**Паспорт доступности
объекта социальной инфраструктуры (ОСИ)
№ 2**

- 1.1. Наименование (вид) объекта: Муниципальное автономное дошкольное образовательное учреждение города Нижневартовска детский сад №90 «Айболит»;
- 1.2. Адрес объекта: 628611, Российская Федерация, Тюменская область, Ханты-Мансийский автономный округ – Югра, город Нижневартовск, улица Мира, дом 58г;

Акт обследования
объекта социальной инфраструктуры к паспорту доступности ОСИ

Фото 50

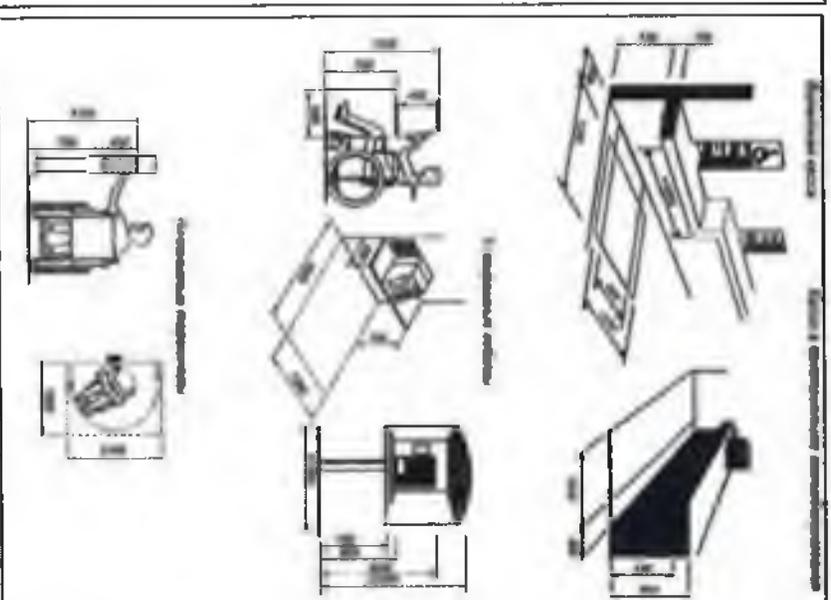
№	Наименование функционально-планировочного элемента	Наличие элемента			Выявленные нарушения и замечания		Работы по адаптации объектов	
		есть/нет	№ на плане	№ фото	Содержание	Значимо для инвалида (категория)	Содержание	Виды работ
6.1	Визуальные средства	Есть	---	50, 51, 52	Не обеспечивают выполнение необходимых требований по информированию граждан, потребителей услуги, о месте, времени получения и форме получения услуг, путях и способах эвакуации, в случае возникновения ЧС, иной информации, относящейся к	Г, С, У	- Компенсируется наличием алгоритма оказания ситуационной помощи на объекте;	ТР

Фото 53

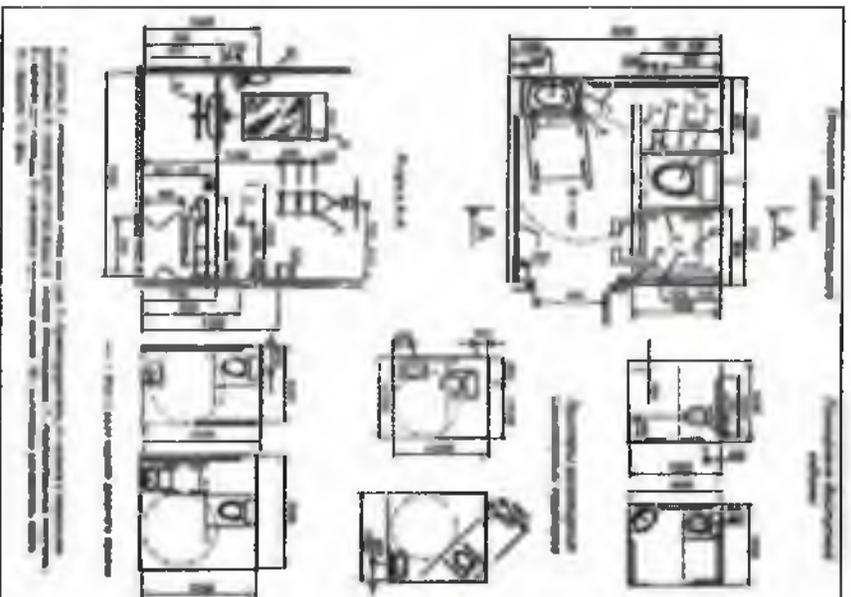
6.3	Тактильные средства	Нет	---	53	Не обеспечены необходимы требований по информированию граждан, потребителей услуги, о месте, времени получения и форме получения услуг, путях и способах эвакуации, в случае	С	Обеспечить наличие в составе системы навигации на объекте (Корректные тактильные мнемосхемы; информационно - тактильные таблички, системы тактильной навигации на поручнях и т.д.); Обеспечить наличие тактильно-контрастных указателей. Назначение устанавливаемых тактильно-контрастных напольных указателей должно соответствовать требованиям ГОСТ	ТР

возникновения ЧС, иной информации, относящейся к деятельности объекта.		Р 52875-2018 Указатели тактильные наземные для инвалидов по зрению. Технические требования, а именно: Рифы типа усеченных конусов, усеченных куполов, цилиндров, расположенных в линейном порядке.	
	Общие требования к зоне	Есть	---	---	---	---	---	---
